龍門核能電廠初始測試視察報告
(100 年第 4 季季報)

行政院原子能委員會 核能管制處

中華民國 101 年 3 月

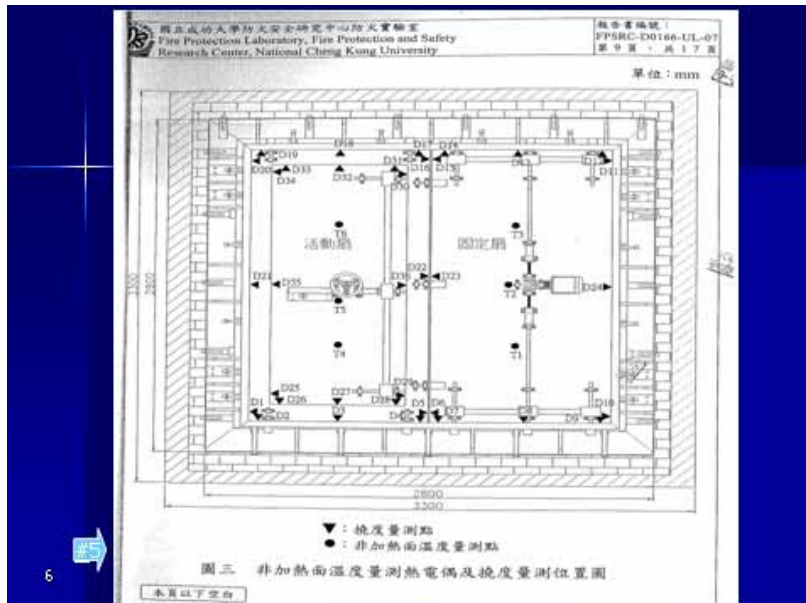
- 五、一個經成大測試（依 UL 10C）及 UL 派員見證合格型式之防火門（南寧 File No. R25313），並以此型式防火門申請 UL 認證標籤，現場防火門雖貼有相同 UL 認證標籤，但所安裝之防火門，却是與成大認證不同型式之防火門。

*下圖為經成大依測試規範 UL 10C 認證之防火門型式，並以此型式防火門申請 UL 認證標籤。

*現場防火門雖貼有相同 UL 認證標籤，但所安裝之防火門，却是與成大認證不同型式之防火門。
